Der Austausch der evo-Kabelbläume ist ab sofort möglich

Austauschaktion

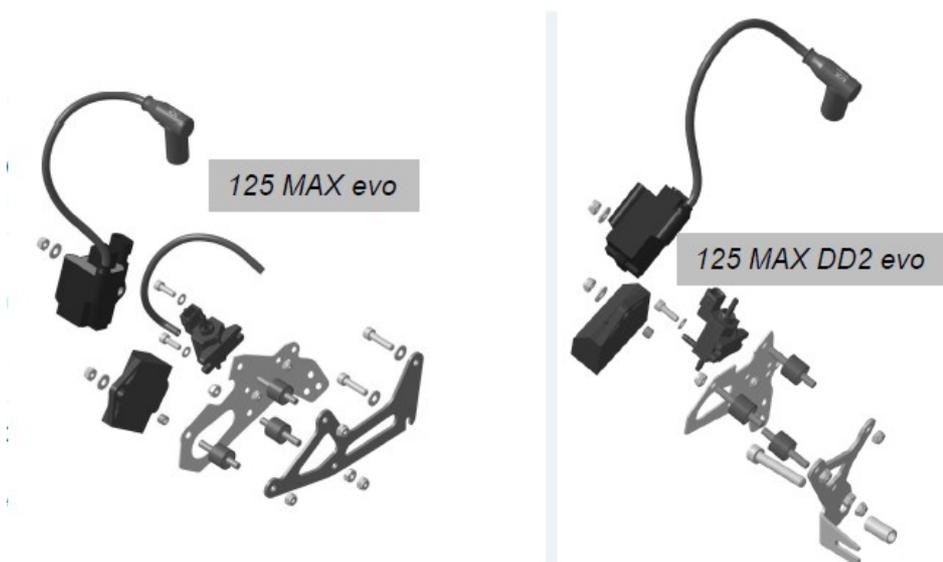
Der Kabelbaum wurde in den Kritischen Bereichen modifiziert um eine erhöhte Lebensdauer sowie eine fehlerfreie Funktion zu garantieren.

Um die Vibrationen der elektrischen Komponenten zu minimieren wird BRP-Rotax eine Austauschaktion für den Kabelbaum sowie den Zündungshalter starten.

Der Zündungshalter welcher mit den Evo Motoren oder den Evo Upgrade Kits ausgeliefert wurde, wird durch den neuen Halter ersetzt. (siehe Zeichnung)
